SPARC Enterprise™ M4000/M5000 서버 제품 안내서

XCP 버전 1090용

그림 8-6 PCI 카드 고정 순서

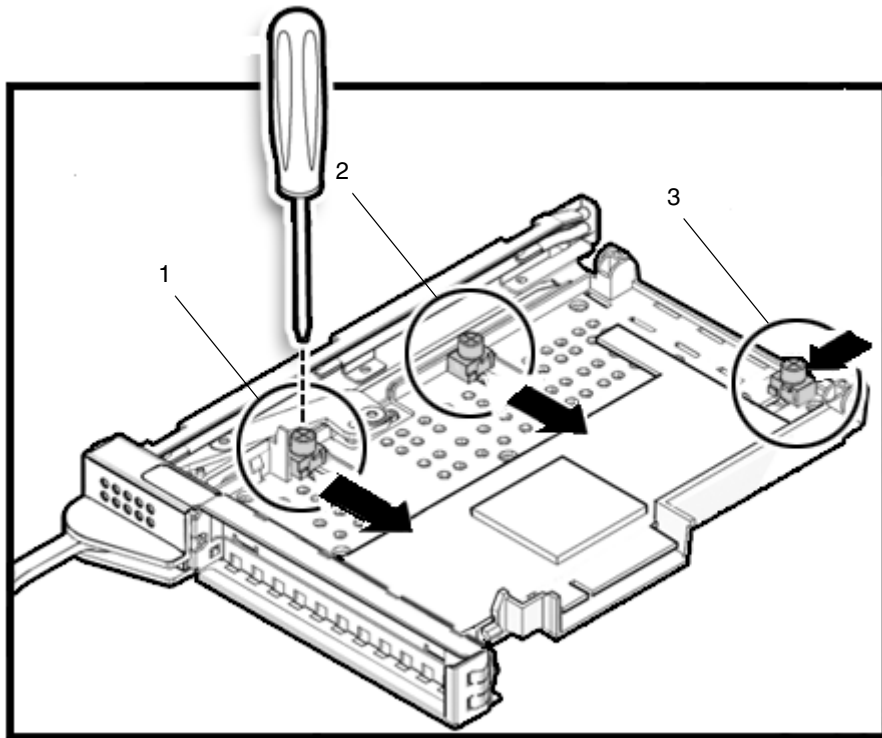
여기서는 8-9의 8.2.2절, "Installing the PCI Card"(PCI 카드 설치)에서 4단계를 수정합니다.

4. 조절식 고정 장치를 **PCI** 카드의 위치로 밀어 제 위치에 놓은 후 스크루드라이버로 고정합니다.

주 - 카드가 올바르게 장착되도록 하려면 조절식 고정 장치를 카드에 끼우고 단단히 조여야 합니다. 또한 그림 8-6의 1-2-3 순서에 따라 PCI 카드를 고정시켜야 합니다.

그림 8-8 I/O 장치 DC-DC 변환기, DC-DC 변환기 리테이너 및 DC-DC 변환기 라이저 위치

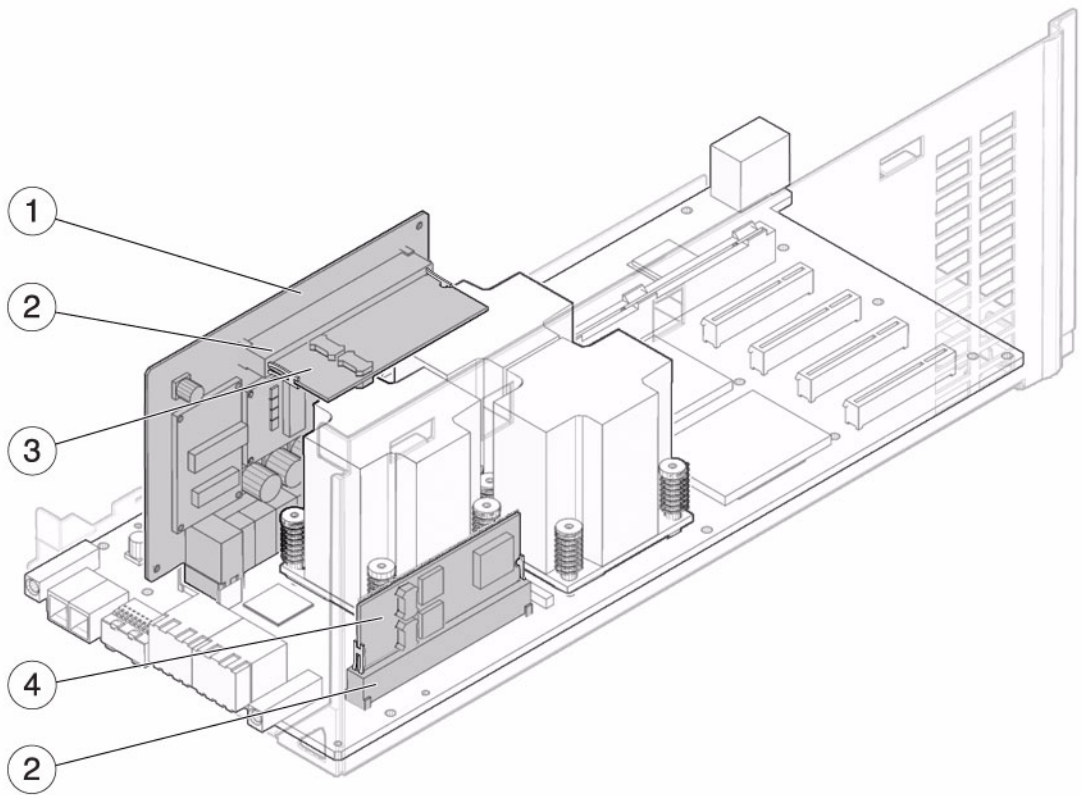
여기서는 8-14페이지의 8.4절, "I/O Unit DC-DC Converter Replacement"(I/O 장치 DC-DC 변환기 교체)에 있는 설명을 수정합니다.

DC-DC 변환기는 콜드 교체 구성 요소입니다. 즉, I/O 장치에서 DC-DC 변환기를 교체하려면 전체 서버의 전원을 끄고 전원 코드의 연결을 해제해야 합니다.

그림 8-8에서는 I/O 장치 DC-DC 변환기, DC-DC 변환기 리테이너 및 DC-DC 변환기 라이저의 위치를 보여줍니다.

그림 8-9 I/O 장치 DC-DC 변환기 노출(DC-DC 변환기 리테이너 제외)

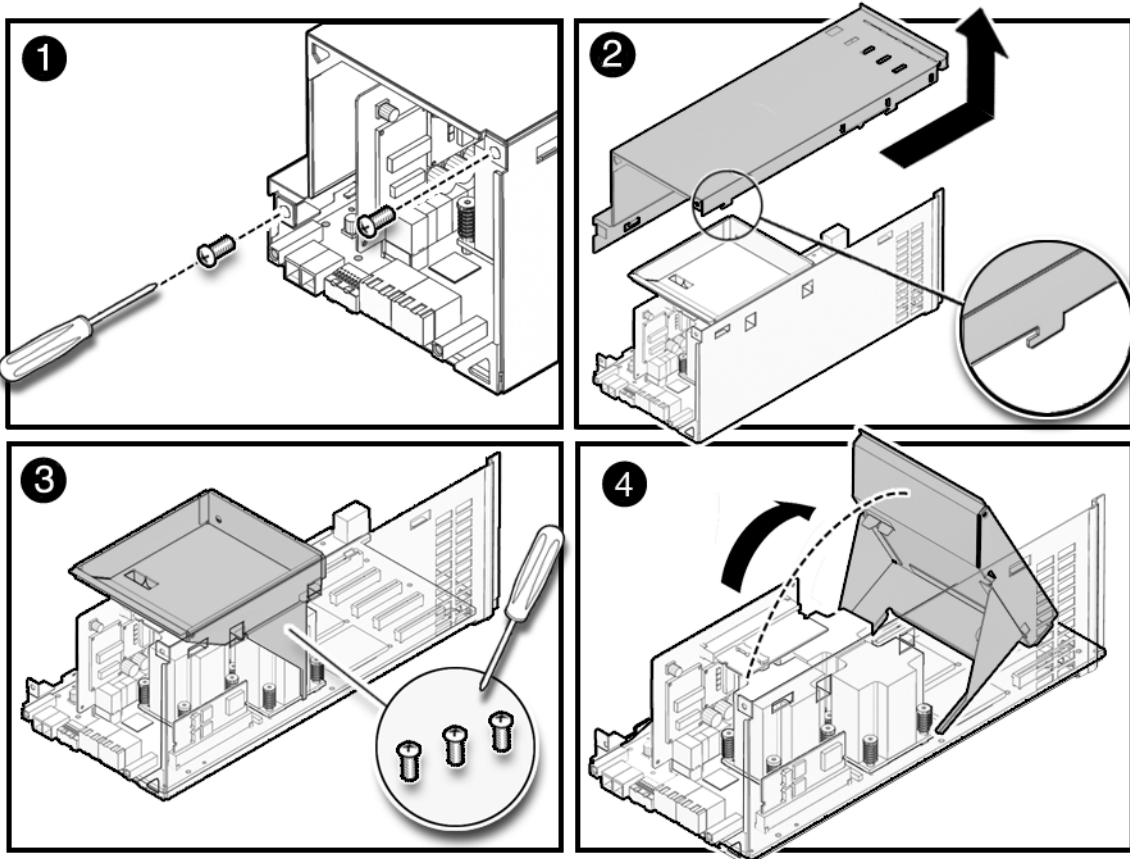
여기서는 8-17페이지의 8.4.2절, "Removing the I/O Unit DC-DC Converter (DDC_A #0 or DDC_B #0)" I/O 장치 DC-DC 변환기(DDC_A #0 또는 DDC_B #0) 제거에 있는 설명을 수정합니다.

1. 2번 스크루드라이버를 사용하여 I/O 장치 앞쪽에 있는 나사 두 개를 풉니다(그림 8-9).
2. I/O 장치 덮개를 약간 앞쪽으로 민 다음 덮개 앞쪽을 위로 밀어 I/O 장치에서 덮개를 제거합니다.

그림 8-10 I/O 장치 DC-DC 변환기 노출(DC-DC 변환기 리테이너 포함)

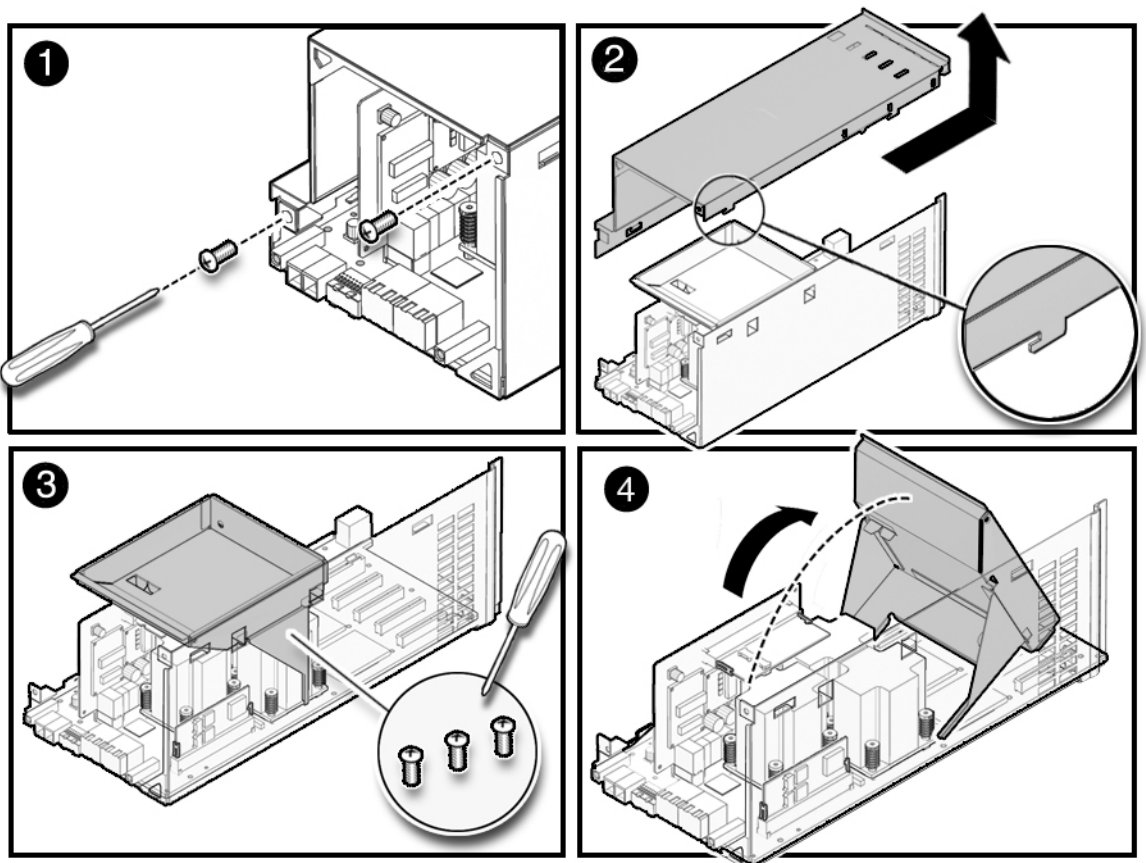
- 서버에 I/O 장치 DC-DC 변환기의 일부를 덮는 레이블이 없고 DC-DC 변환기 리테이너가 없는 경우 **4단계**로 이동합니다(그림 8-9).
- 서버에 I/O 장치 DC-DC 변환기의 일부를 덮는 레이블이 있는 경우 레이블의 한쪽 구석에서 시작하여 I/O 장치 DC-DC 변환기에서 레이블을 벗겨냅니다. 레이블은 교체 I/O 장치 DC-DC 변환기에서 다시 사용할 수 있습니다.
- 서버에 I/O 장치 DC-DC 변환기의 일부를 덮는 레이블이 없고 DC-DC 변환기 리테이너가 있는 경우 **4단계**로 이동합니다(그림 8-10).

주 - DC-DC 변환기를 분리할 때 DC-DC 변환기 리테이너의 고정 클립을 너무 바깥쪽으로 당기지 마십시오. 그러면 DC-DC 변환기 리테이너 고정 클립이 변형되어 DC-DC 변환기가 제대로 장착되지 않을 수 있습니다.

그림 8-12 DC-DC 변환기 설치(DC-DC 변환기 리테이너 제외)

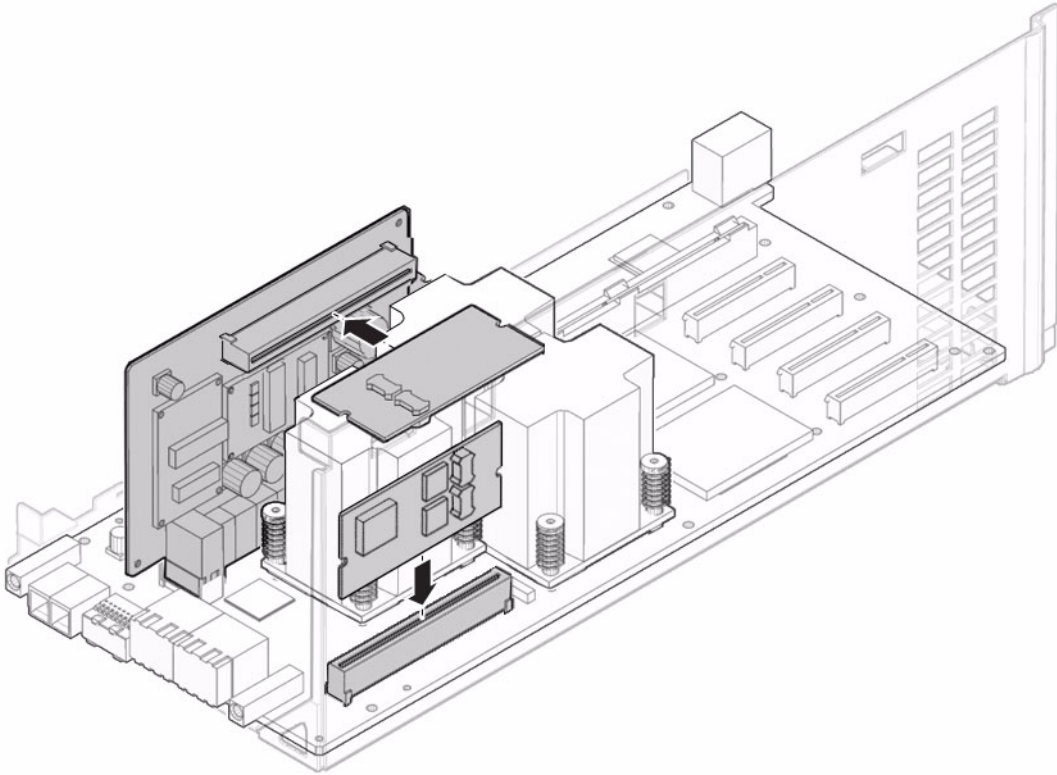
여기서는 8-18페이지의 8.4.3절, "Replacing the I/O Unit DC-DC Converter (DDC_A #0 or DDC_B #0)"(I/O 장치 DC-DC 변환기(DDC_A #0 또는 DDC_B #0) 교체)에 있는 설명을 수정합니다.

2. 슬롯에 새 **DC-DC** 변환기를 삽입합니다(그림 8-12).

- DC-DC 변환기가 DC-DC 변환기 라이저의 슬롯에 장착되거나 I/O 장치에 직접 장착될 경우 조심스럽게 아래쪽으로 잡아 당겨 DC-DC 변환기를 장착합니다.
- DC-DC 변환기가 DC-DC 변환기 리테이너에 장착될 경우 다음 단계를 수행합니다.
 - a. **DC-DC** 변환기 리테이너를 한 손으로 잡습니다. 다른 손으로 **DC-DC** 변환기 리테이너의 고정 클립을 조심스럽게 잡아 당겨 **DC-DC** 변환기의 슬롯 입구를 약간 넓힙니다.

그림 8-13 DC-DC 변환기 설치(DC-DC 변환기 리테이너 포함)

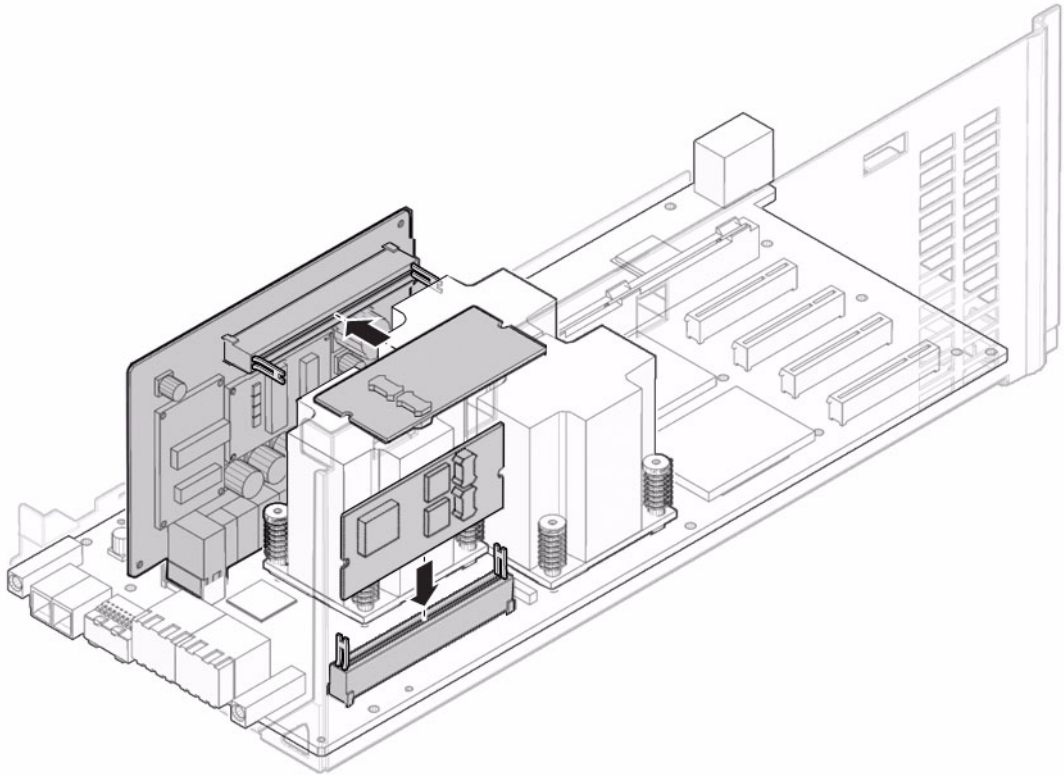
주 - DC-DC 변환기 삽입을 준비할 때 DC-DC 변환기 리테이너의 고정 클립을 너무 바깥쪽으로 당기지 마십시오. 그러면 DC-DC 변환기 리테이너 고정 클립이 변형되어 DC-DC 변환기가 제대로 장착되지 않을 수 있습니다.

b. **DC-DC** 변환기 리테이너에 **DC-DC** 변환기를 삽입합니다.

3. 조심스럽게 아래쪽으로 잡아 당겨 **DC-DC** 변환기를 장착합니다.

DC-DC 변환기가 슬롯에 완전히 장착되고 DC-DC 변환기 측면의 두 노치가 리테이너의 고정 클립에 고정되었는지 확인합니다.

그림 11-5 DIMM 정보 읽기의 예

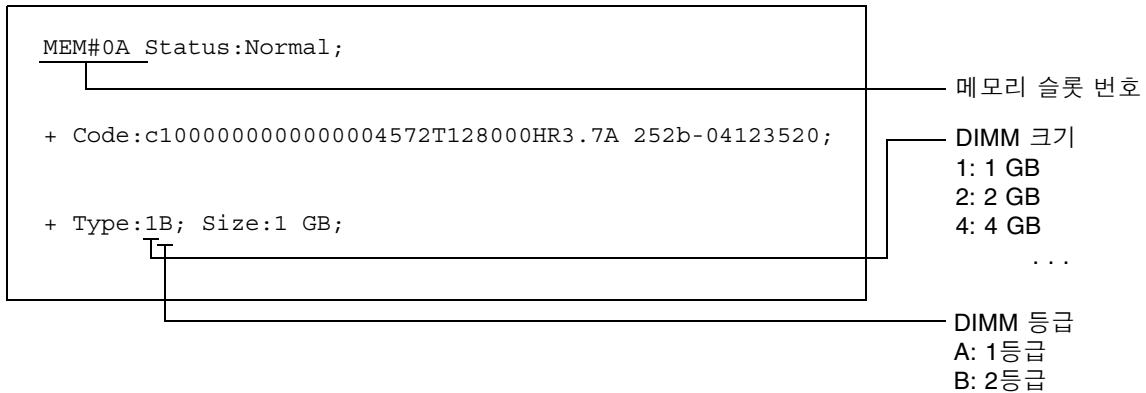
다음은 11-9페이지에 있는 11.2.1절, "Confirmation of DIMM Information"(DIMM 정보 확인)의 그림 11-5, "Explanation of DIMM Information"(DIMM 정보에 대한 설명)을 수정하는 그림입니다.

그림 11-5에서는 Type 필드에 표시된 DIMM 정보를 읽는 방법에 대한 예를 보여줍니다.
